Modulo per la presentazione delle osservazioni per i piani/programmi/progetti sottoposti a procedimenti di valutazione ambientale di competenza statale

Valutazione di Impatto Ambientale (VIA) – art.24 co.3 D.Lgs.152/2006 e s.m.i.

ID: Codice procedura (ID_VIP/ID_MATTM): 12691

“Progetto di un impianto eolico denominato “Pitigliano” ubicato nei comuni di Pitigliano (GR) e Sorano (GR) costituito da 20 (venti) aerogeneratori di potenza nominale 7,0 MW per un totale di 140,0 MW con relative opere connesse ed infrastrutture indispensabili”

Immagine 3. Cumulo di una parte di impianti eolici, fotovoltaici e geotermici industriali in progettazione ed esistenti intorno all’eolico industriale “Pitigliano”.

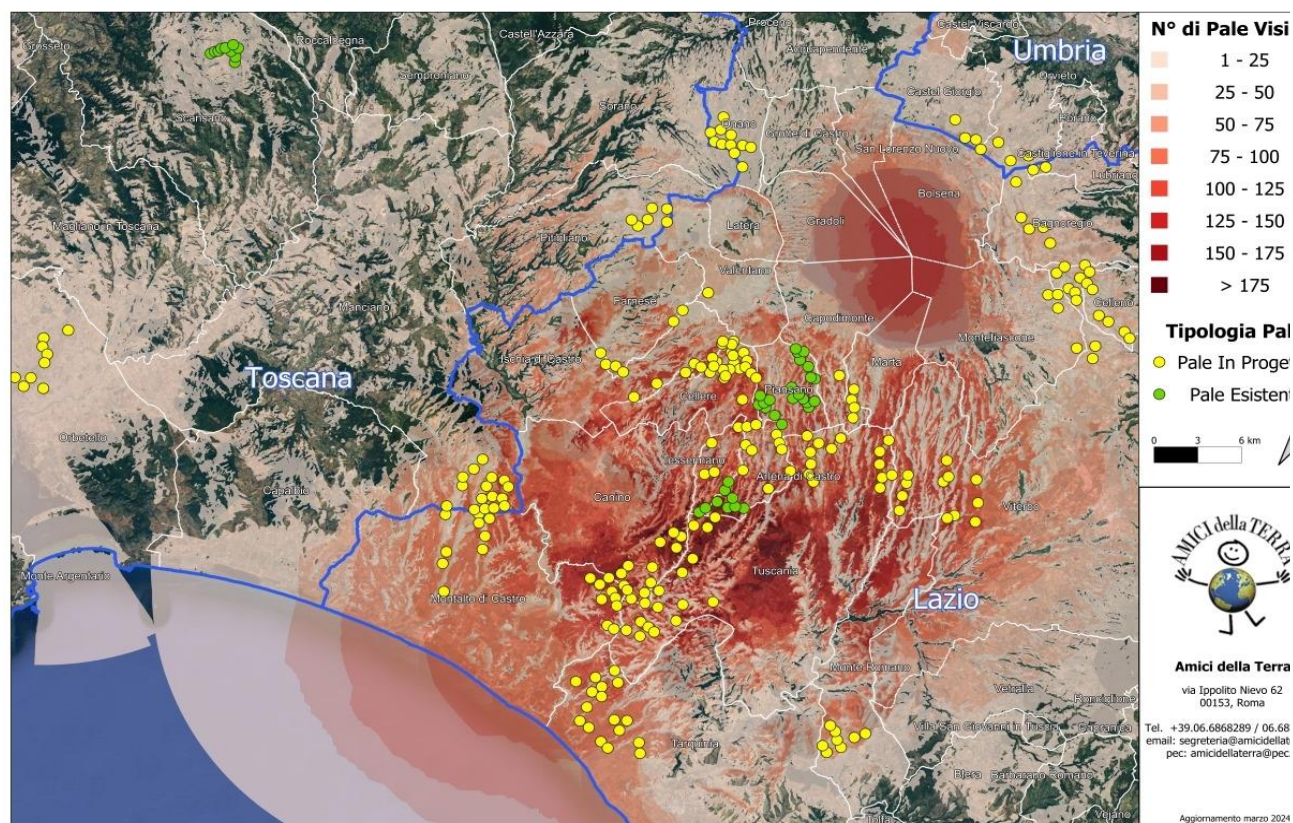
Beni Culturali “*Ambito paesaggistico, geologico e geomorfologico dell’orlo della caldera di Latera ...*” Non vengono nemmeno citati gli impianti eolici in progetto al MASE, il “Rempillo” (6 aerogeneratori) e un altro in verifica amministrativa di 14 aerogeneratori e 72, 6 MW. Ad oggi nei territori di Pitigliano, Sorano e in quello limitrofo potenzialmente potrebbero essere insediati 40 aerogeneratori alti 200 metri e larghi 170. Ma la proponente non cita neanche altri impianti che creerebbero il cumulo e quindi maggiore impatto. Infatti, sul territorio della “Città del Tufo” (Sorano e Pitigliano) impatterebbero anche l’impianto eolico “Montarzo” di Onano con 13 aerogeneratori con le dimensioni ricordate, l’altro eolico industriale nel territorio di Valentano con sette aerogeneratori (stesse dimensioni), gli impianti di Farnese con un minieolico di 3 Torri alte 60 metri già installate in località Poggio del Crognolo e l’impianto eolico industriale “Vallerosa” (7 aerogeneratori alti 200 metri e larghi 158 metri) in procedura VIA presso la Regione Lazio. Inoltre, altri impianti del minieolico già presenti a Valentano, Cellere e Piansano e due progetti eolici industriali con le stesse dimensioni (200 m x 170 m) nel Comune di Ischia di Castro. La valutazione del cumulo non prende neanche in considerazione gli impianti industriali di fotovoltaico e agrivoltaico in progetto a Farnese, Valentano, Ischia di Castro, Cellere. L’impianto geotermico in procedura Via al MASE, progettato nella Caldera di Latera. Quindi è stata effettuata una valutazione del potenziale impatto cumulativo non veritiera a dispetto di quanto affermato dalla proponente che sostiene di aver preso in considerazione uno spazio di 10 km intorno al suo impianto per gli impatti che si creerebbero.

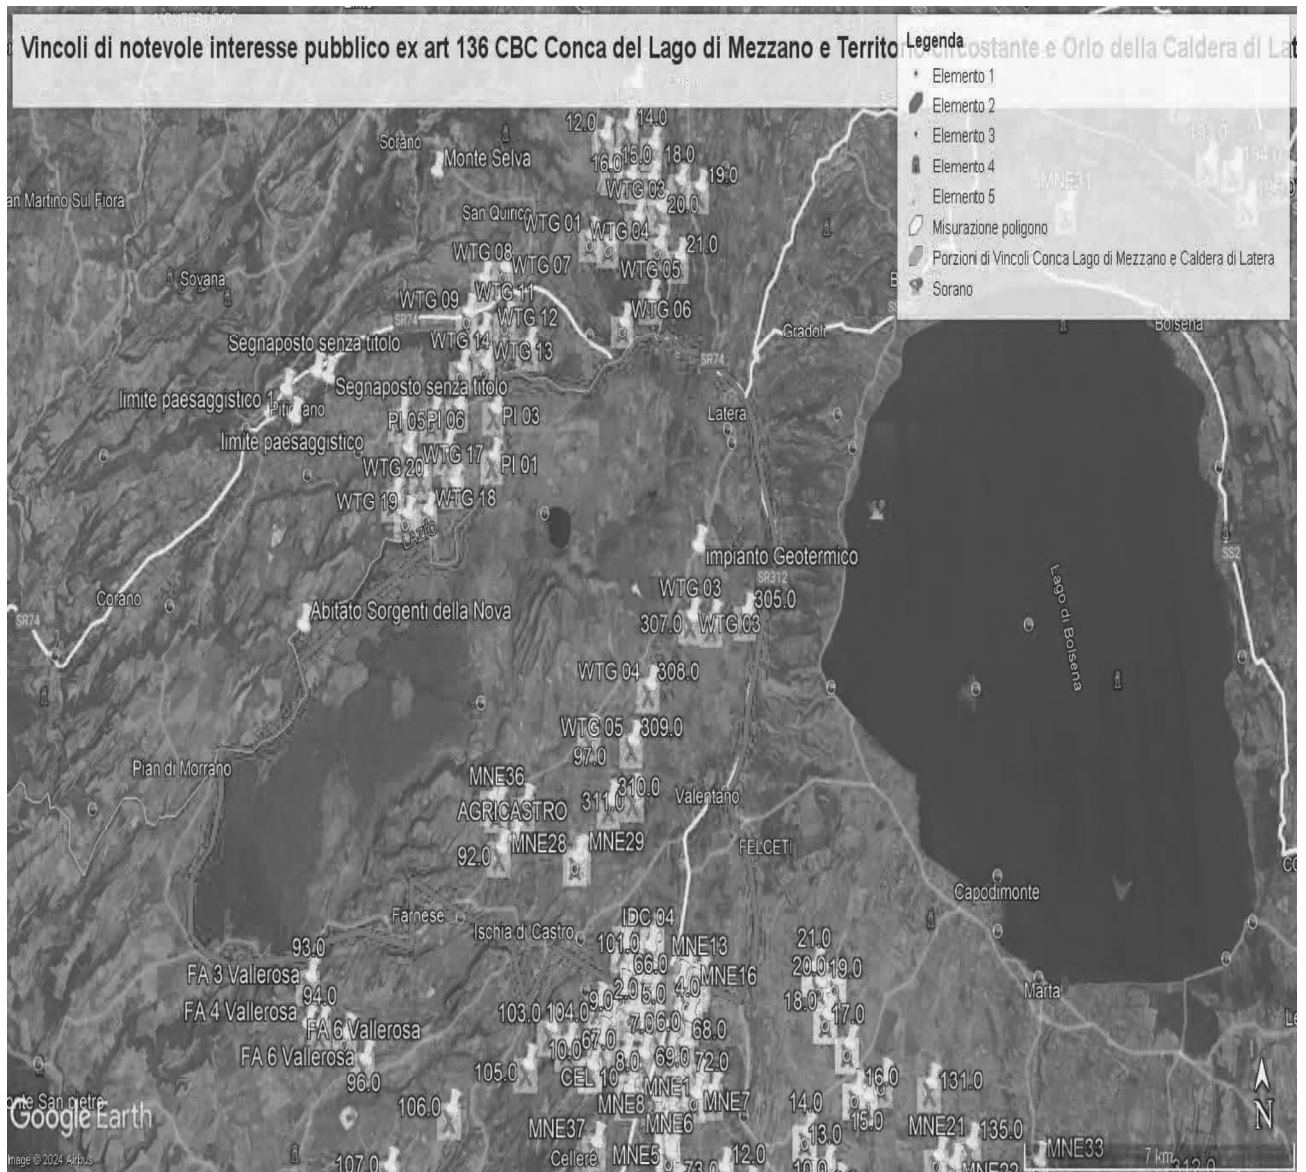
Al contrario si evidenzia che l'impianto eolico industriale citato non solo ricadrebbe con tutti e 20 gli aerogeneratori all'interno delle fasce di rispetto di 3 km di due vincoli paesaggistici di notevole interesse pubblico esistenti nella Regione Lazio e con una parte di essi nel vincolo paesaggistico del Centro abitato di Sorano (GR) quindi in aree non idonee all'installazione di impianti di energia rinnovabile. Addirittura, alcuni aerogeneratori sarebbero ubicati a poche centinaia di metri dai perimetri dei due vincoli paesaggistici laziali ex art 136 del CBC.

Come è illustrato nell'immagine si ribadisce che l'impianto industriale "Pitigliano" ricade completamente all'interno delle fasce di rispetto dei due vincoli di notevole

IMMAGINE n. 2 Impianto eolico industriale “Pitigliano” e distanze aerogeneratori dai Vincoli della Conca del Lago di Mezzano...

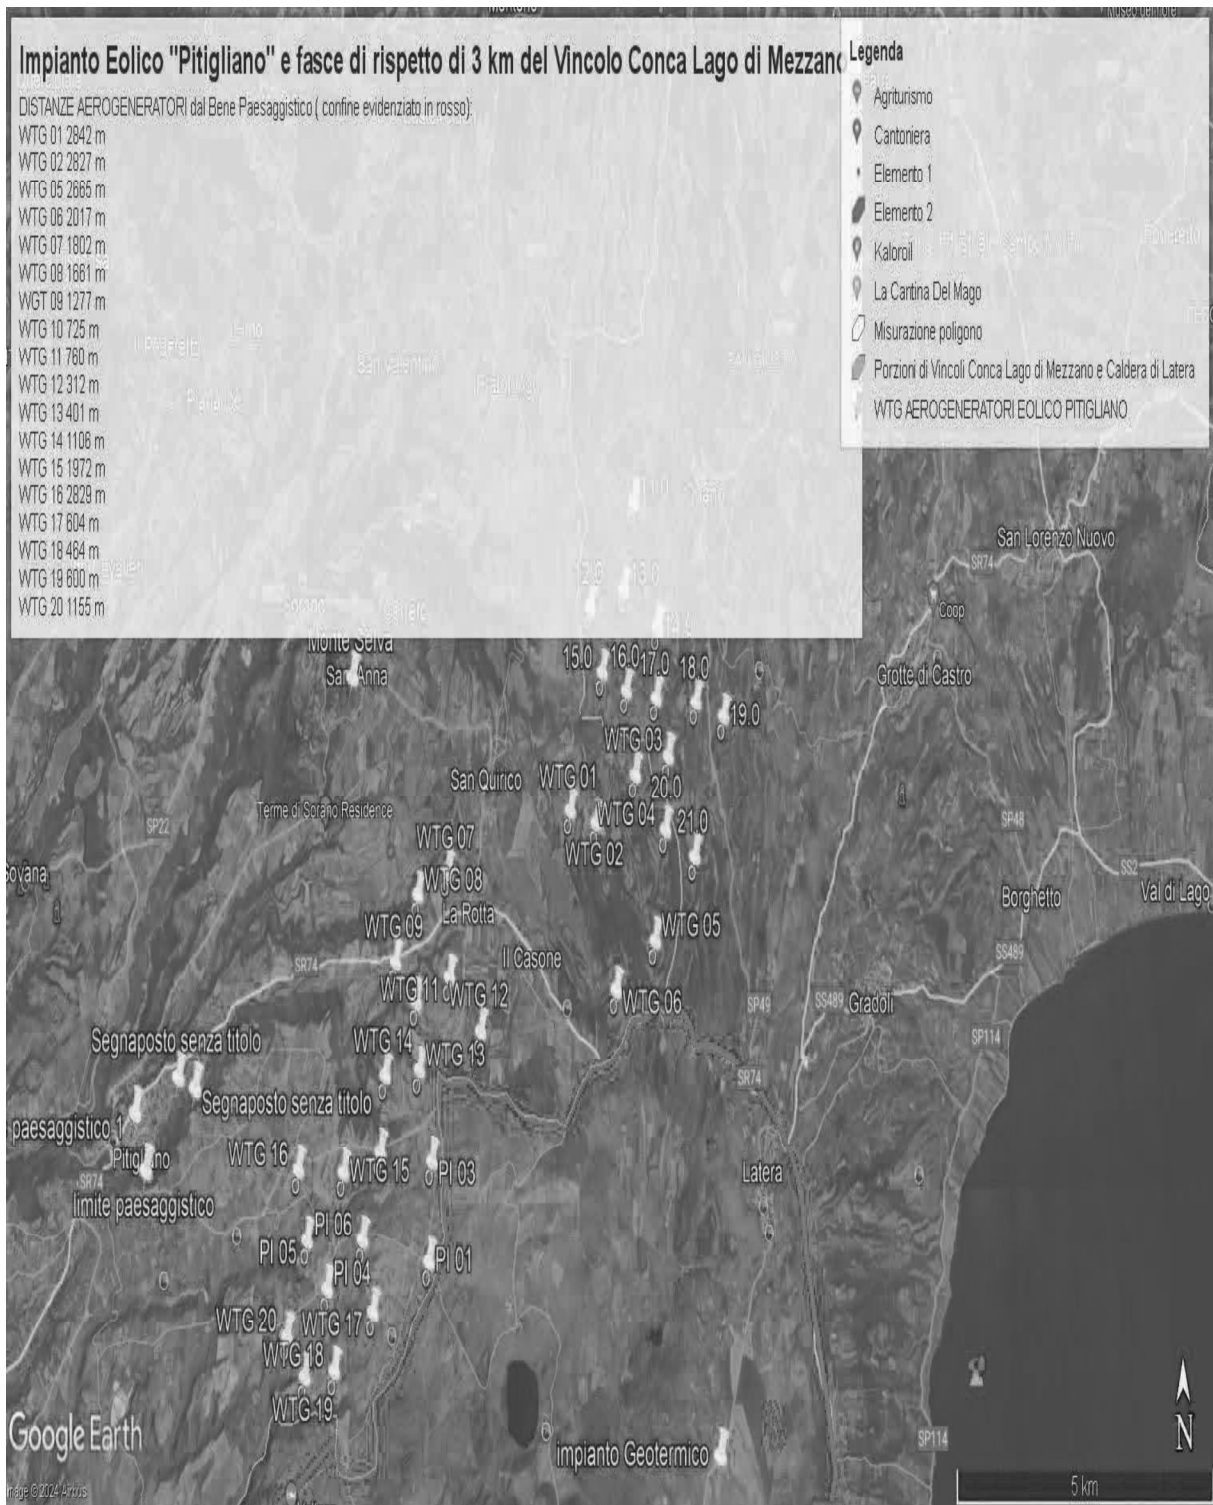
interesse pubblico e lambisce quelle di un terzo vincolo e quindi come affermato dal Consiglio di Stato nelle sentenze citate, l'impianto è insediato in area non idonea ai sensi dell'art. 20 comma 8 lettera c quater del D.Lgs. n. 199/2021 e ss.mm.ii al contrario di quanto sostiene la proponente.

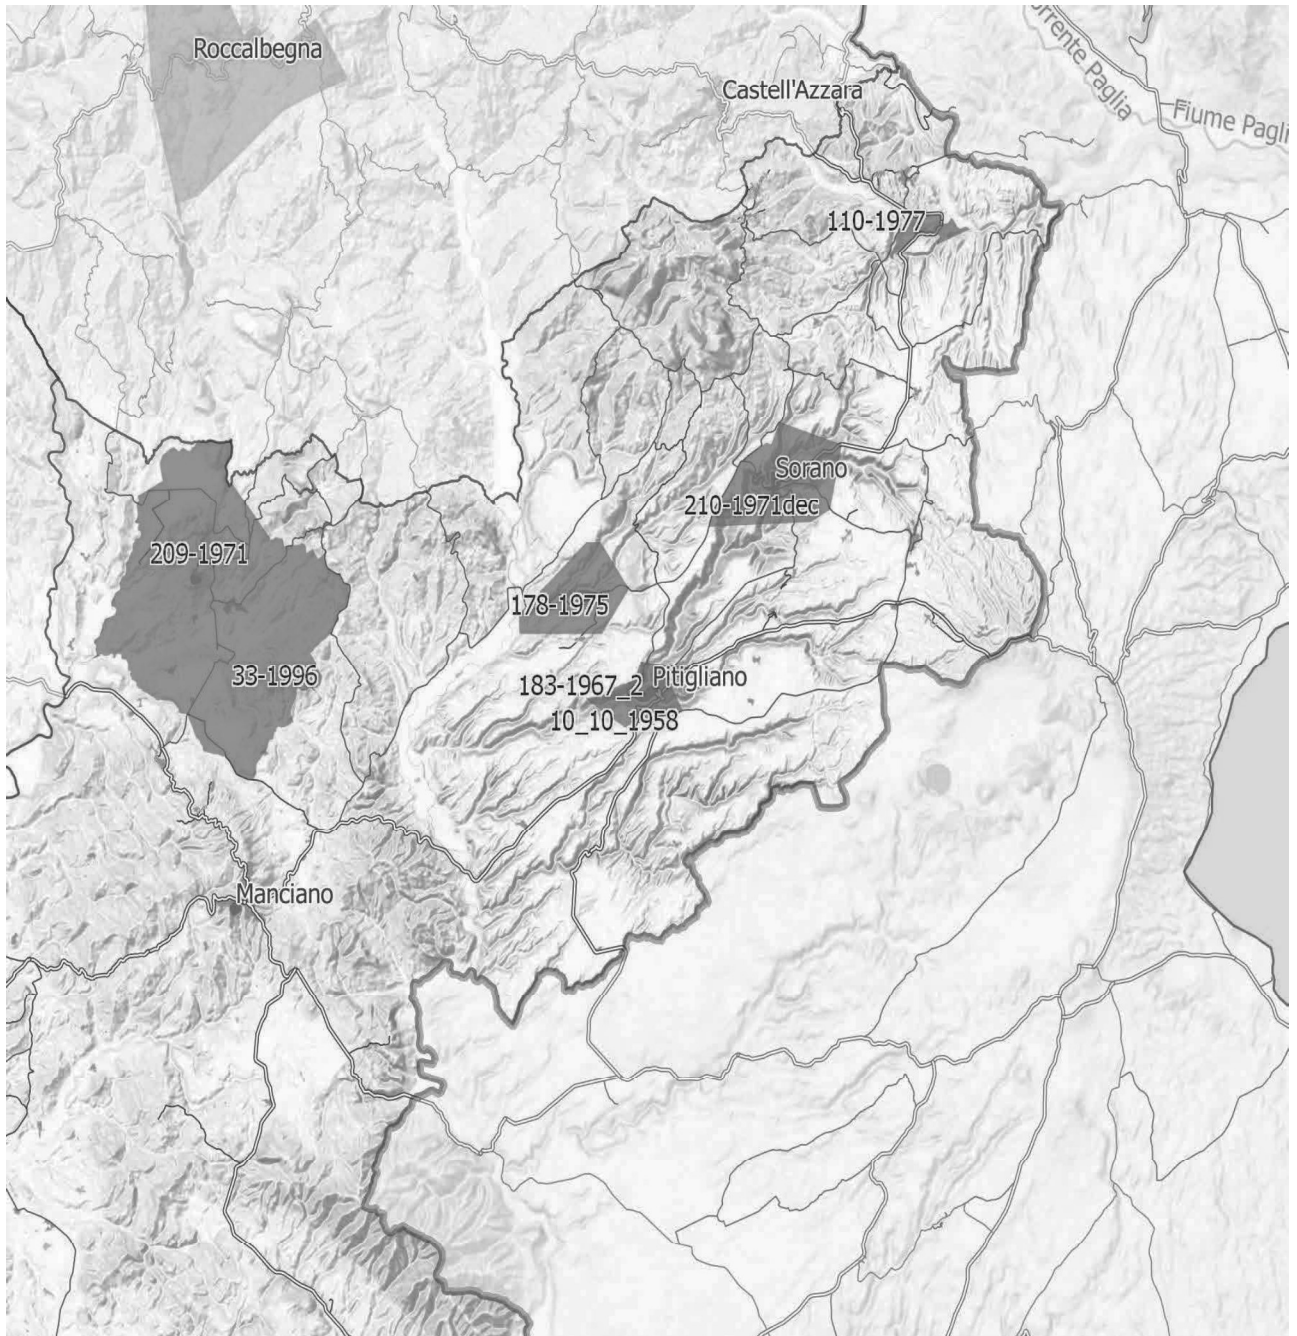
Inoltre, come sostiene la Proponente parte dell'impianto si verrebbe a trovare a 3,5 km dal centro abitato di Sorano. Infatti, tre degli aerogeneratori WTG 08, 09, 10 sono addirittura all'interno delle fasce di rispetto dei 3 km del suo vincolo paesaggistico di notevole interesse pubblico ex art 136 del CBC. Si evidenzia che così si crea

IMMAGINE n 5. Mappa eolici elaborata dall'Associazione Amici della Terra. La mappa evidenzia il cumulo degli impianti tra Lazio e Toscana.

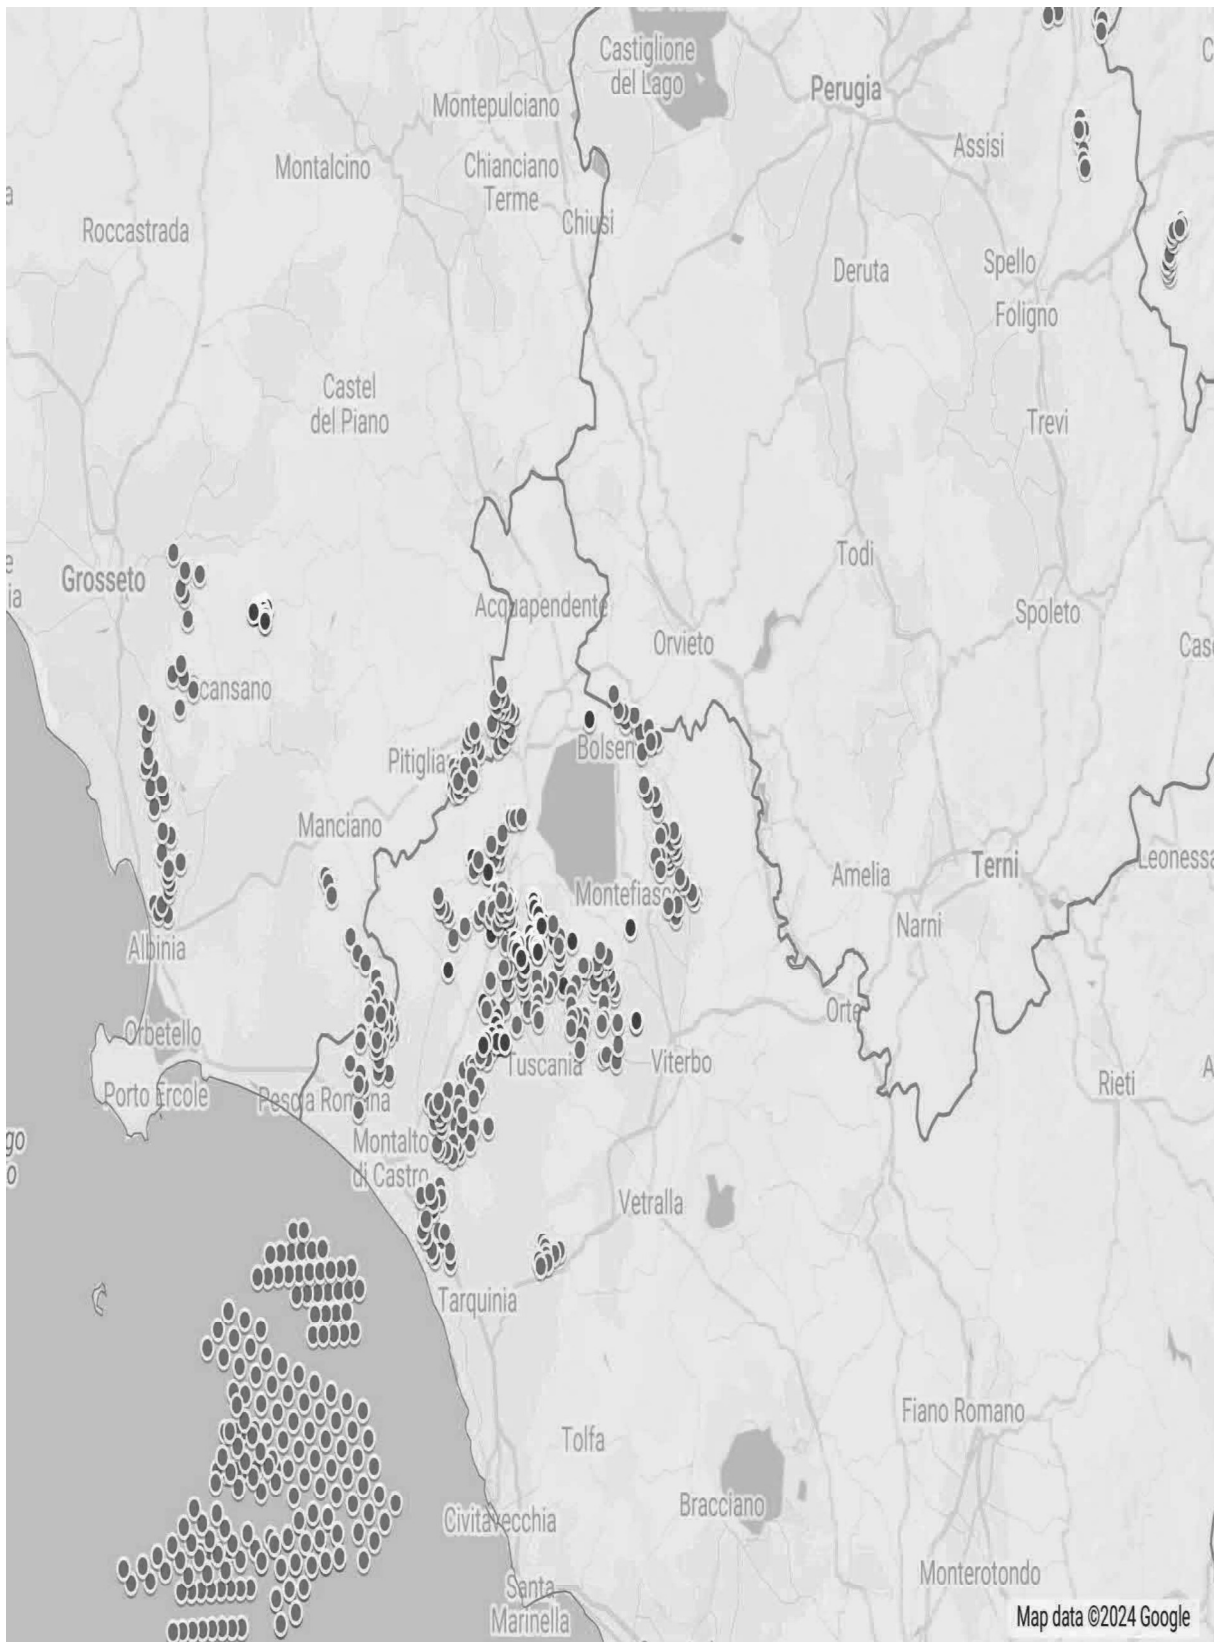
Riguardo al cumulo degli impianti FER, le mappe prodotte dalla proponente riguardano, come già evidenziato, soltanto una parte molto piccola degli impianti FER dell'area intermedia e vasta e in particolare di quelli eolici che contribuiscono a creare un notevole cumulo e la saturazione del territorio tosco laziale. Riguardo al cumulo dei soli impianti eolici si riporta la mappa dell'intervisibilità degli impianti eolici elaborata dall'Associazione nazionale “Amici della Terra”.

IMMAGINE n. 7 Mappa della intervisibilità degli impianti eolici elaborata dall'Associazione nazionale Amici della Terra. La mappa non è aggiornata comunque rende molo bene dell'enorme impatto visivo creato dal cumulo degli impianti.

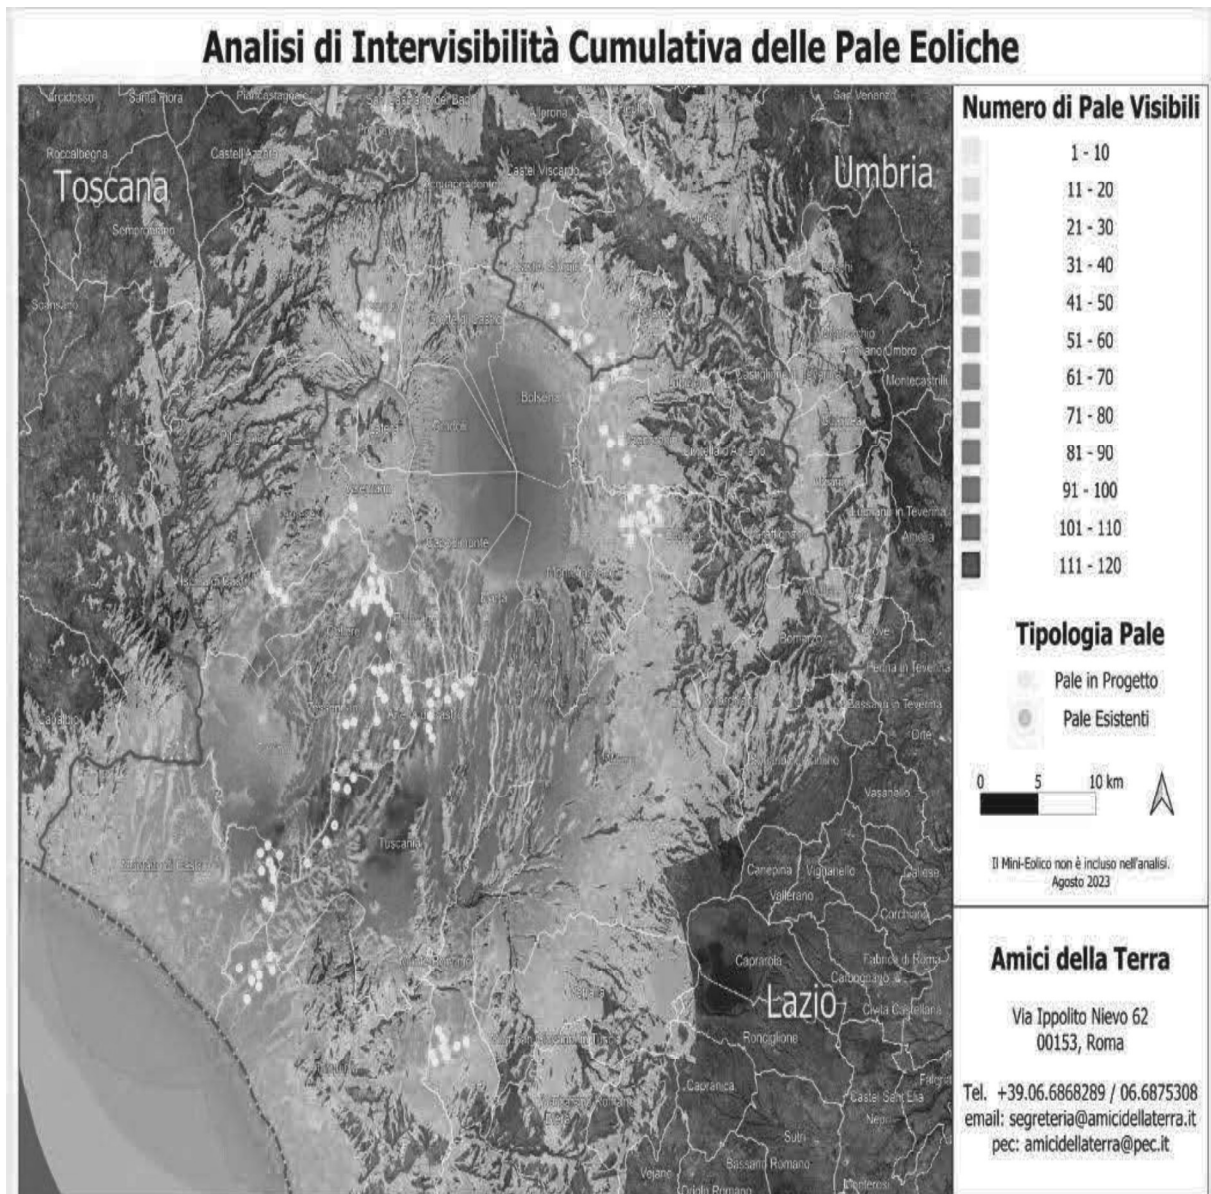
Se agli impianti eolici rappresentati qui sopra che non comprendono sia l'impianto eolico Pitigliano e le altre 14 pale del progetto eolico in verifica amministrativa sempre nel territorio di Pitigliano si aggiungono i migliaia di ettari (7000 fin'ora) di territorio occupato dagli impianti fotovoltaici e agrivoltaici e dalle altre tipologie appare chiaro il numero spropositato degli impianti FER nella bassa toscana e nella Tuscia.
